## Optimizaciones al Diseño de Ingeniería de la Primera Línea del Metro de Quito

## CARACTERÍSTICAS GENERALES DE LA OPTIMIZACIÓN

## CONTRATO COMPLEMENTARIO N°1 GMQ

## ESTACIÓN 14 – JIPIJAPA

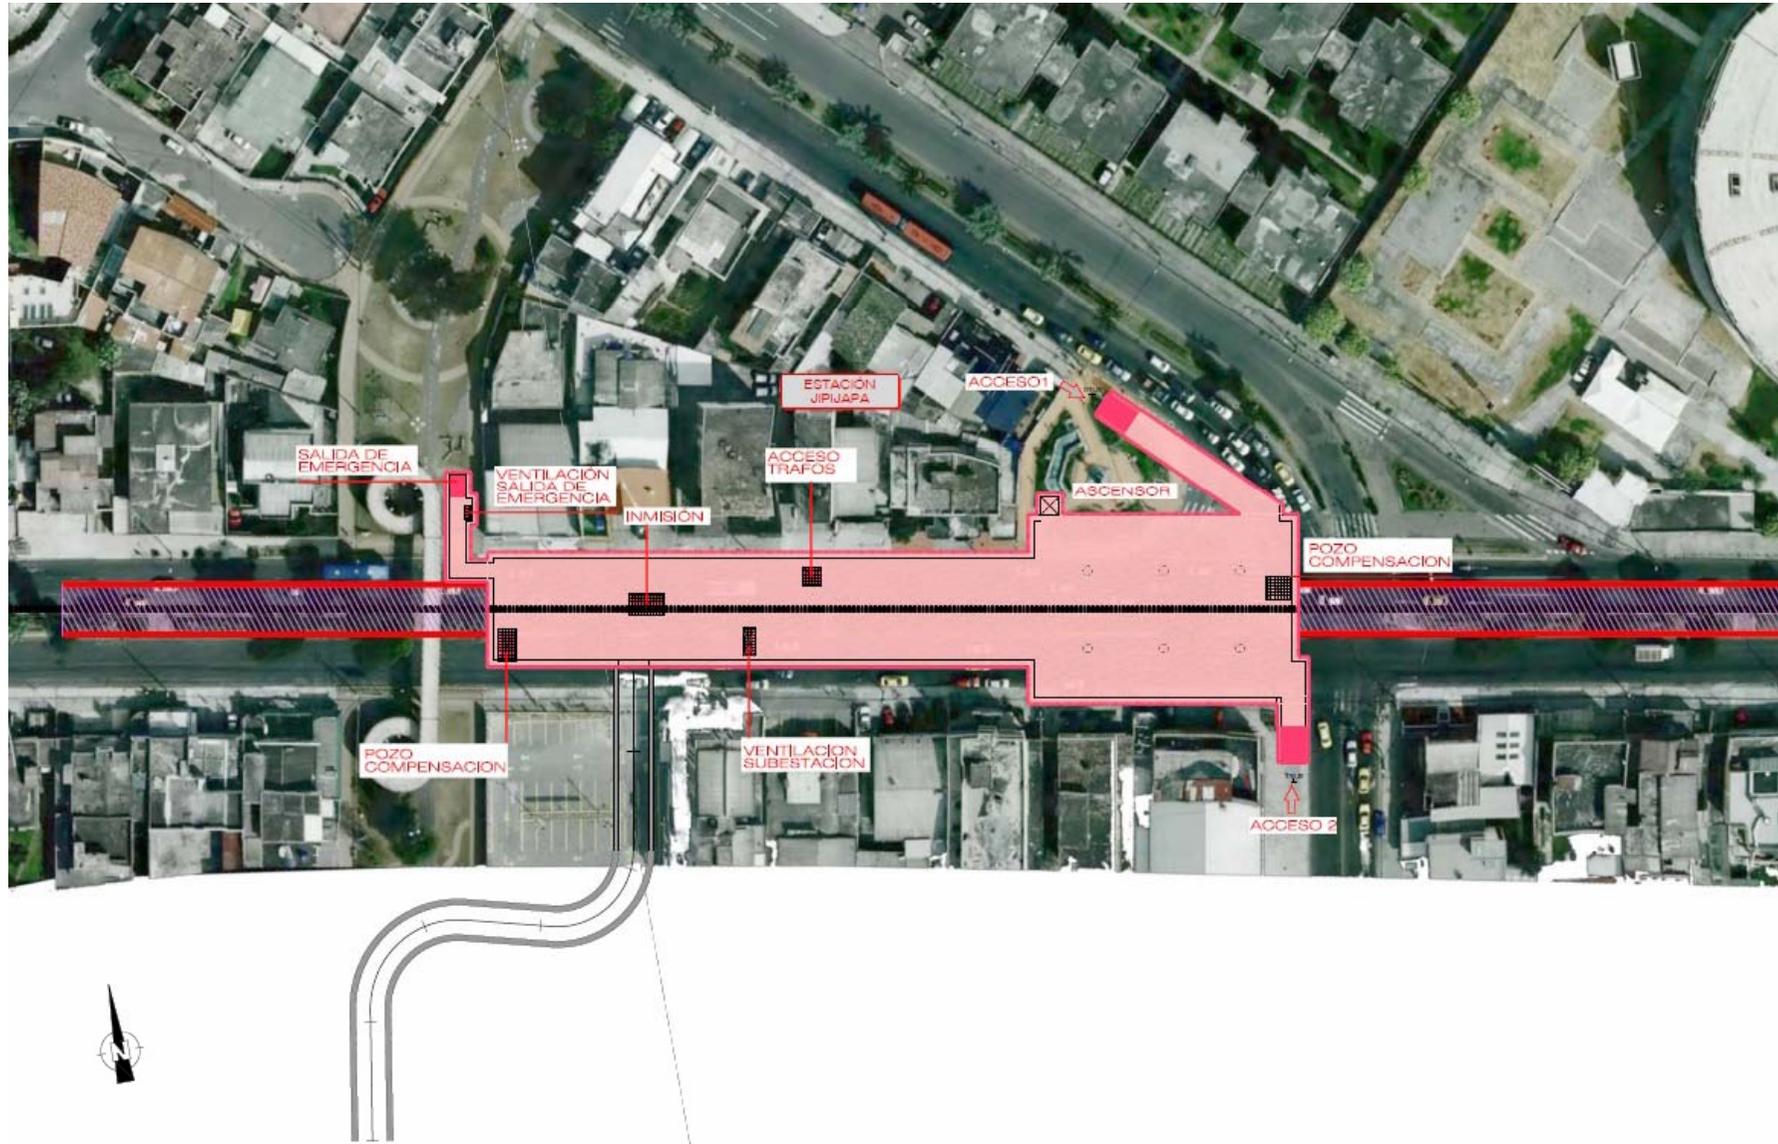
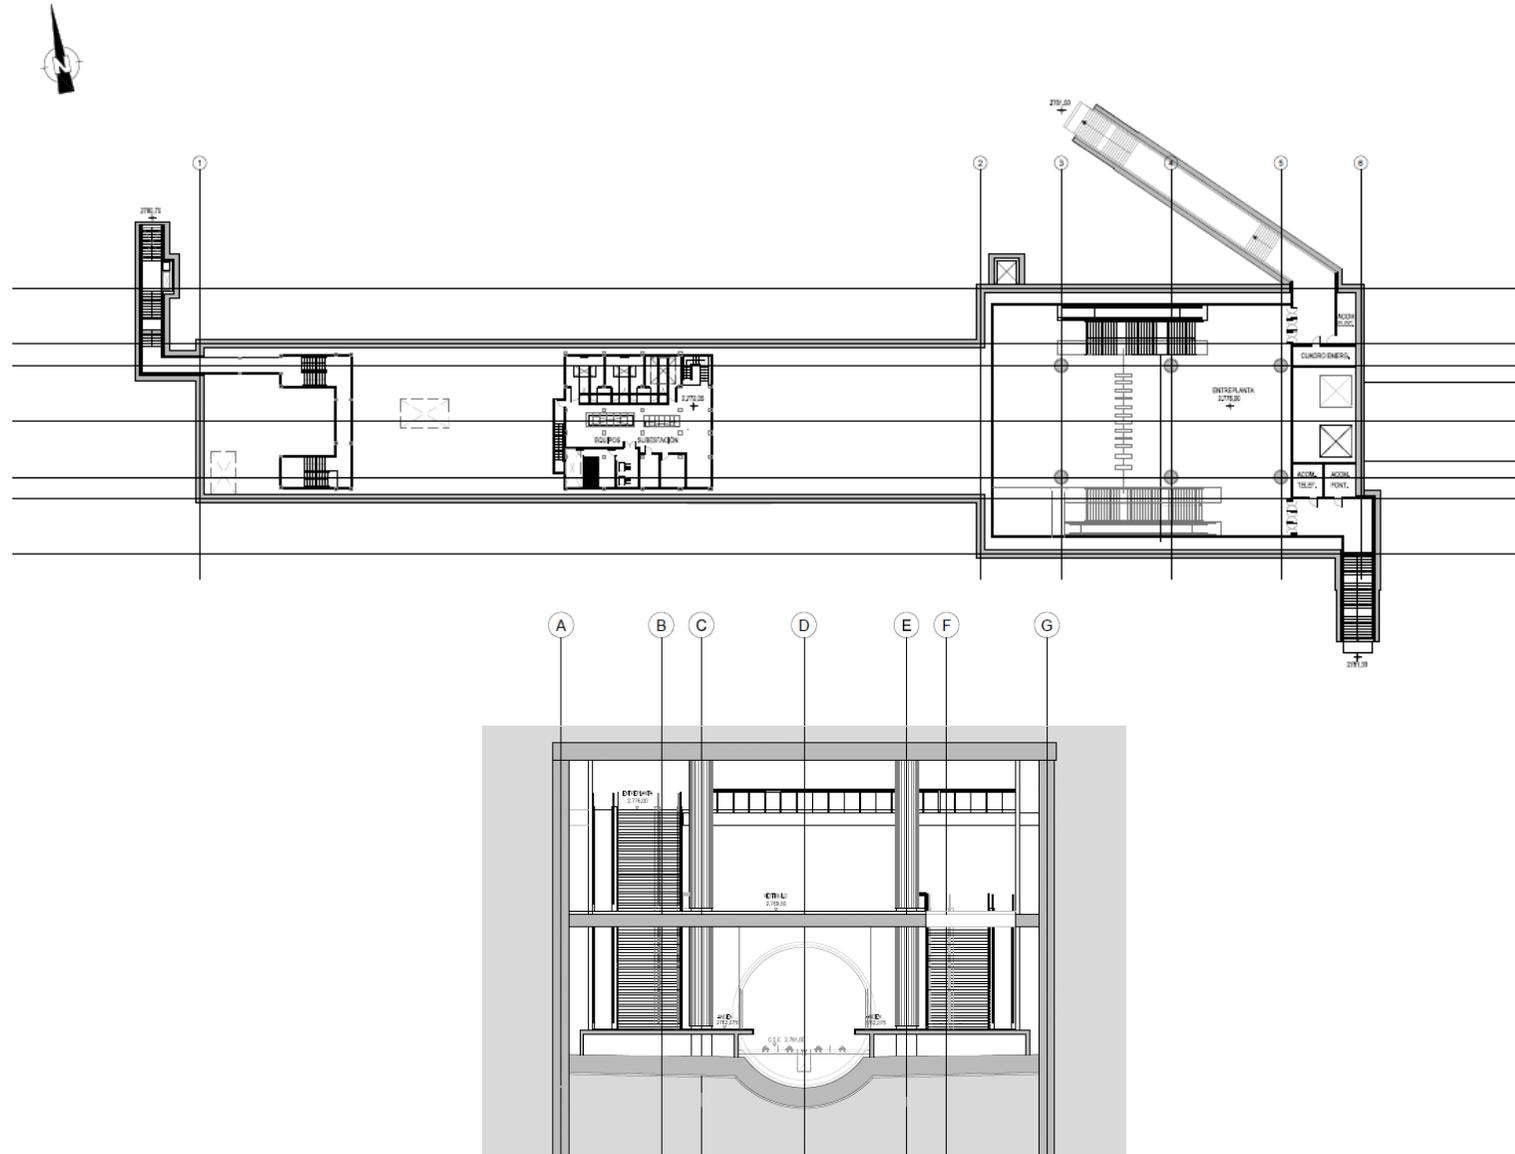
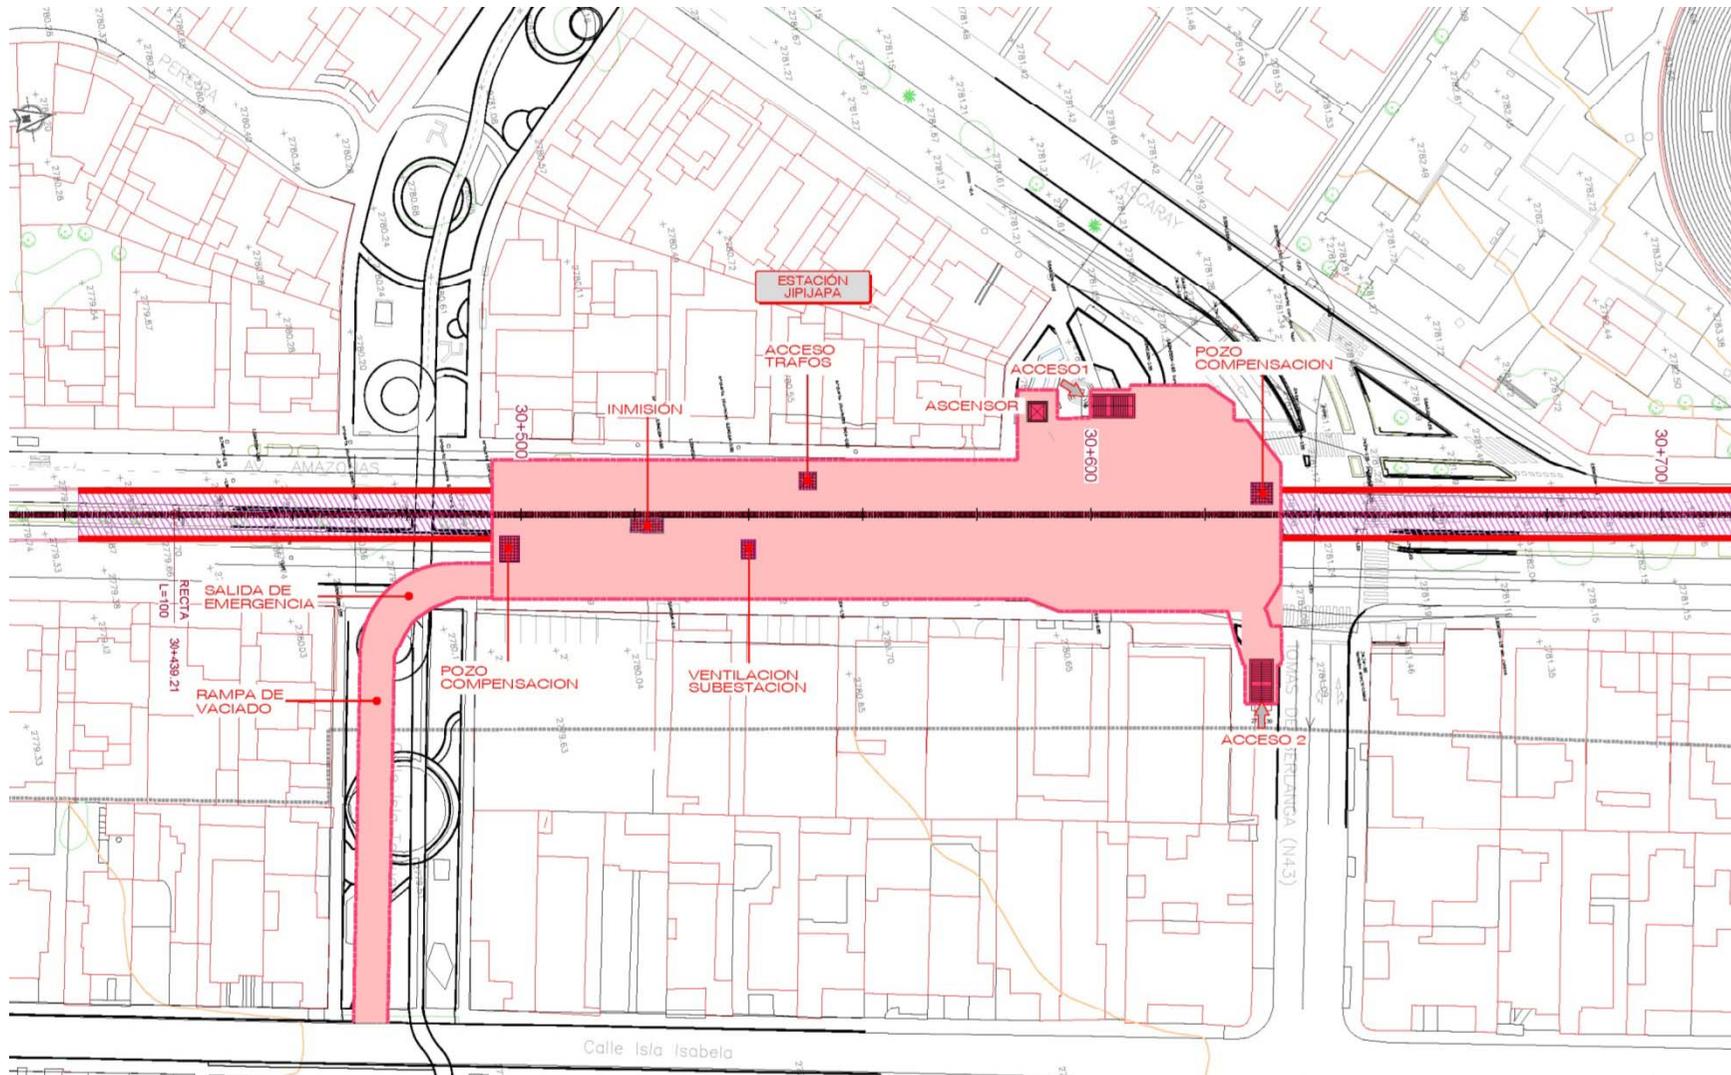
- 1) La posición de la estación es prácticamente idéntica.
- 2) Se reconfigura la estación para poder ejecutarla íntegramente con pantallas, evitando así la ejecución en mina de unas galerías de comunicación del vestíbulo a los andenes muy somera y que en un caso se sitúan bajo edificios.
- 3) Se mejora estructuralmente la pantalla en la zona de empotramientos al eliminar las galerías.

- ✓ Se mejora la disposición constructiva de la estación.
- ✓ Se reducen riesgos al eliminar las minas.

## TRAMO FONDO DE SACO

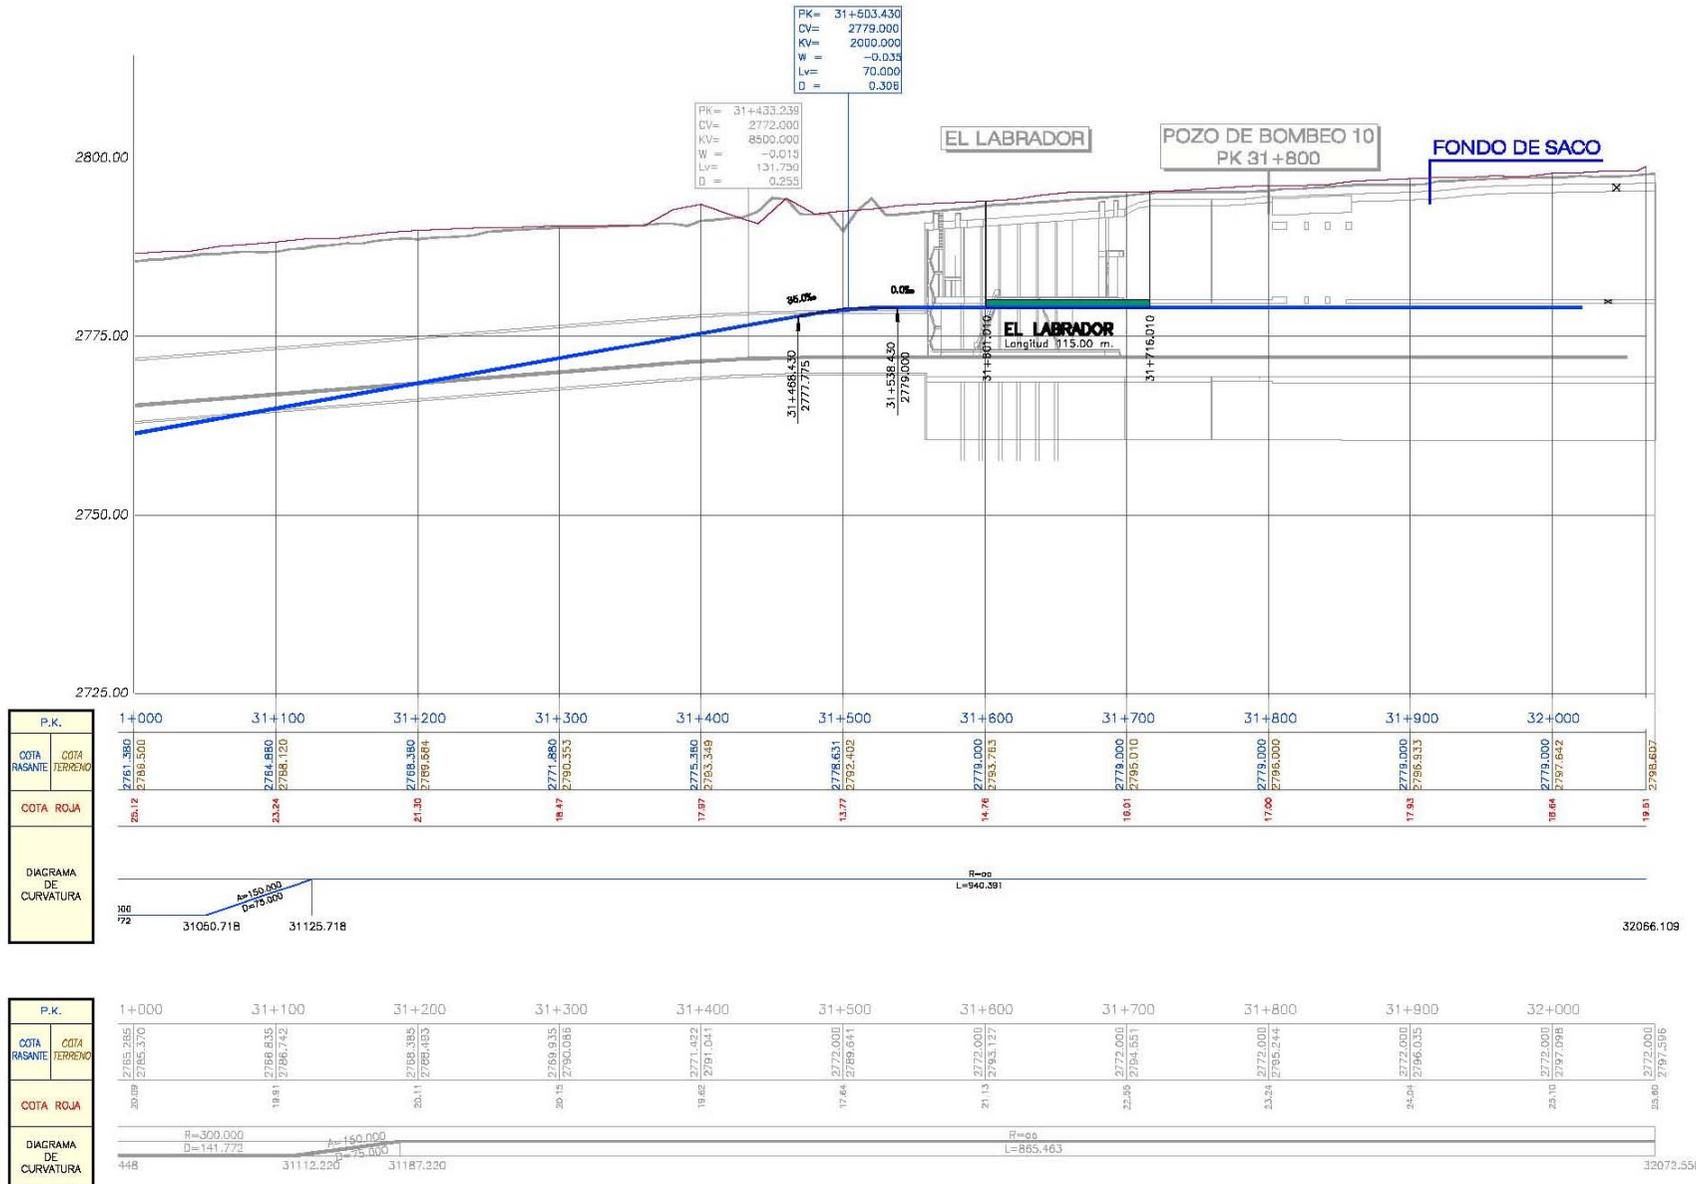
- 1) Reducción de la profundidad del fondo de saco como consecuencia del rediseño de la estación de El Labrador.

- ✓ Se reducen notablemente la profundidad de excavación y de pantallas en el fondo de saco al subir la rasante en 7 m.
- ✓ Dado que es una zona libre de edificios, no hay riesgos constructivos.
